No.	高浜 2－特別点検（原子炉容器）－ 7 rev2
質 問	<p>(添付－ 2)</p> <p>中間胴に係る非破壊試験 (UT) 記録が、適切な探傷等により得られた結果であることを示す記録 (キャリブレーション、対比試験片、要員の力量、エコーの評価等) を提示すること。</p>
回 答	<p>関連する記録は以下の通りである。</p> <ul style="list-style-type: none"> <li>・使用した探傷器の性能 JEAC4207-2008に準じて、超音波探傷器の校正を実施している。 超音波探傷器性能試験成績書 (添付-1)</li> <li>・キャリブレーション (感度校正方法) 及び対比試験片 超音波探傷試験 (UT) 記録に感度校正方法および対比試験片の形状を記載している。(添付-2)</li> <li>・要員の力量 特別点検の非破壊試験 (UT) 従事者は、JIS Z 2305に基づき認定された UT レベル 2 以上の要員にて作業を実施している。 なお、認定された要員については、特別点検の作業員名簿にて管理している。(添付-3) 「非破壊検査技術者 (NDI) UT-超音波検査」の欄に●の記載がある者が試験員または試験評価員に該当する従事者である。</li> <li>・エコーの評価 <ul style="list-style-type: none"> <li>① 斜角法では距離振幅曲線の 20% を超える記録すべきエコー (不連続部エコー、欠陥エコー) は検出されなかった。</li> <li>② 垂直法で検出された記録レベルを超えるエコーについては、いずれのエコーも設計・建設規格または溶接規格の判定基準内であり、不連続部エコーと評価している。</li> </ul> <p>なお、垂直法で検出されたエコーは斜角法で検出されていないことから板表面に平行な性状であり、また、ほぼ板厚中央部付近で検出されていることから通常の圧延工程で発生する偏析部と推定される。したがって健全性の観点で問題となるものではない。</p> </li> </ul> <p>容器探傷試験記録及び解析図 (添付-4)</p>

No.	高浜2－特別点検（コンクリート）－4 rev-1
質 問	<p>(4頁)            遮蔽能力について、コアサンプル採取位置の選定に当たって、その決定プロセスを提示すること。</p>
回 答	<p>「実用発電用原子炉の運転期間延長認可申請に係る運用ガイド」に基づき、対象の部位の中で、遮蔽能力の点検に照らして使用材料及び使用環境条件が最も厳しくなる場所を選定しました。</p> <p>具体的には、遮蔽能力はコンクリートの密度（単位容積質量）に影響を受けます。密度は、使用材料の密度や、コンクリート中の水分を逸散させるような熱など

図2 加圧器スカート溶接部形状寸法、評価点及び解析モデル

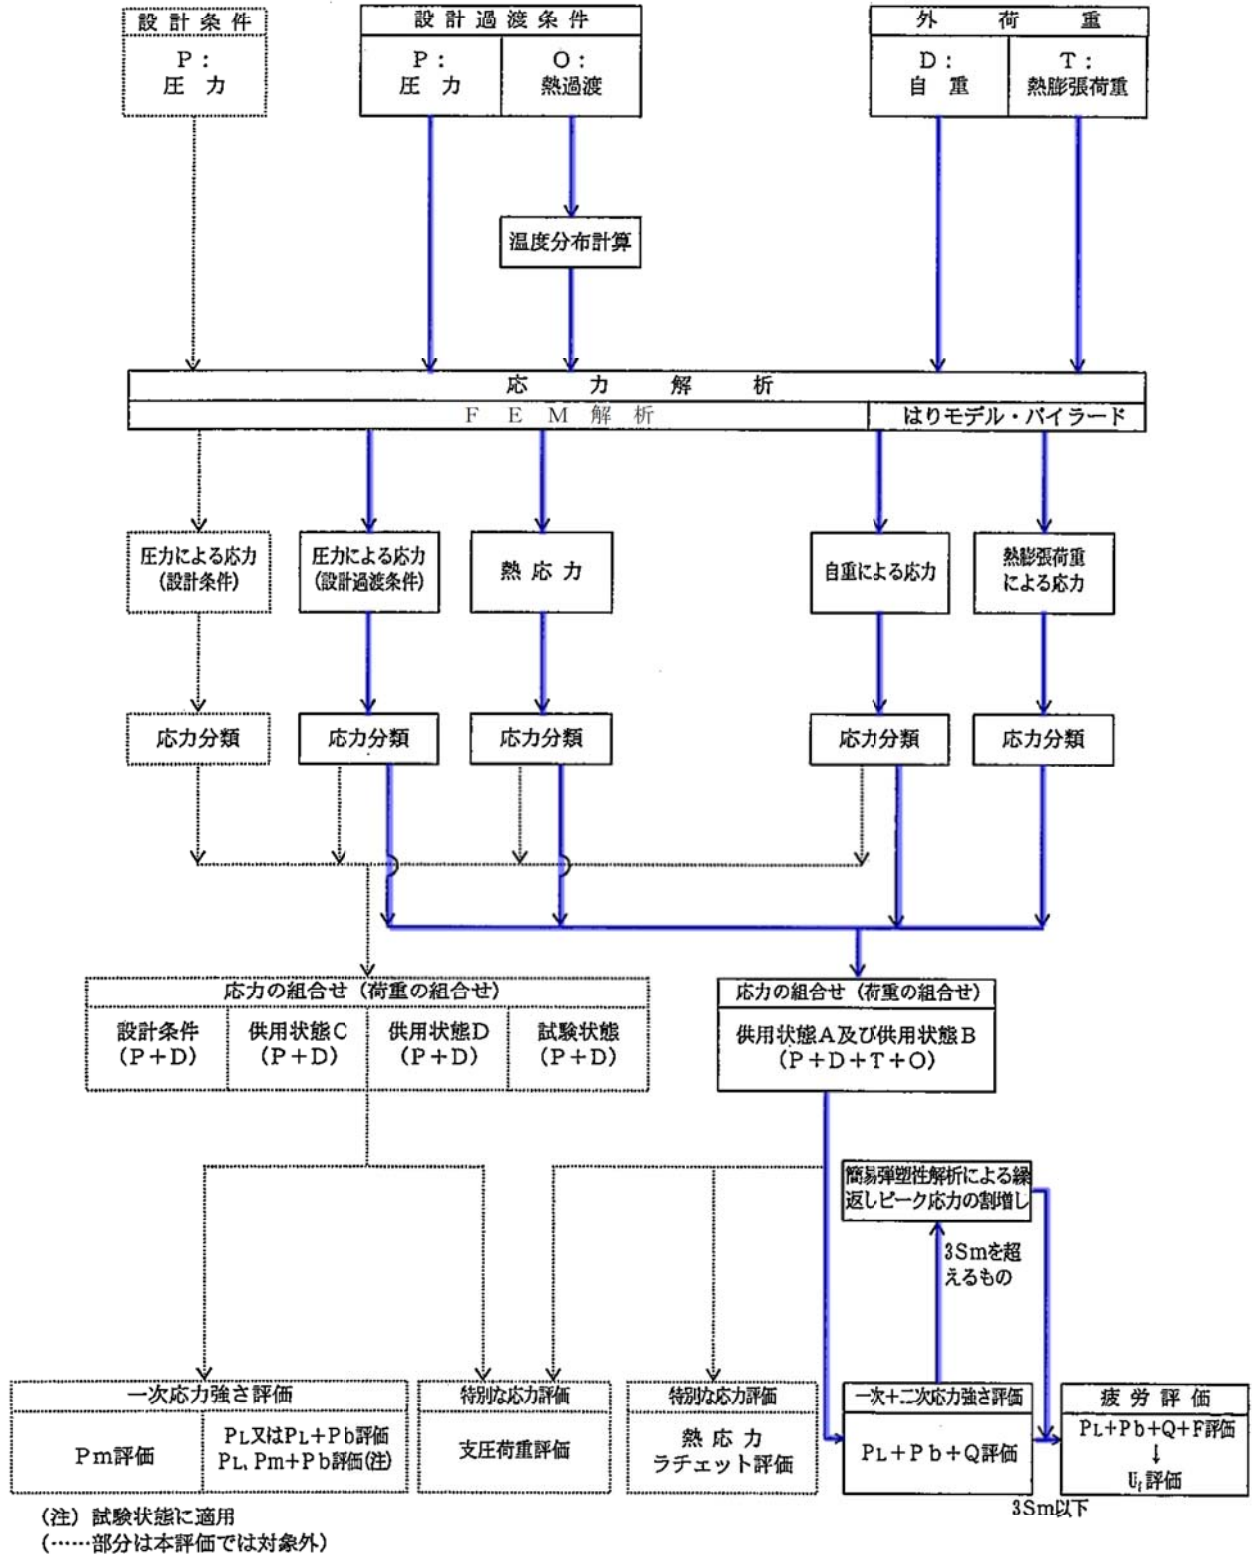
No.	高浜2-低サイクル疲労-18 rev1	事象：疲労						
質 問	<p>(別冊-14機械設備-1重機器サポート-41頁)                  加圧器スカート溶接部の疲労累積係数の算出根拠(解析モデル、材料物性、最大評価点の選定、応力分類、Ke係数を含む)を提示すること。</p>							
回 答	<p>加圧器スカート溶接部の疲労累積係数の算出根拠を添付に示します。</p>							
		応力フロー チャート	荷重の組合 せ	材料物性値	形状、評価 点及び解析 モデル	最大評価点 の選定結果	K e 係数	環境評価パ ラメータ
スカート 溶接部		図1	表1-1	表1-2	図2	表2-1	表2-2	—

形状複雑部に対しては、応力集中によるピーク応力増加分が得られるように、FEMのメッシュを細かく分割して解析を行っています。FEMのメッシュ分割は、過去の解析結果や各種文献の知見を反映するなどして決定しています。

疲労累積係数 = 0.15721  
→0.158

なお、繰返しピーク応力強さが最大となる過渡の組み合わせは、起動&停止である。
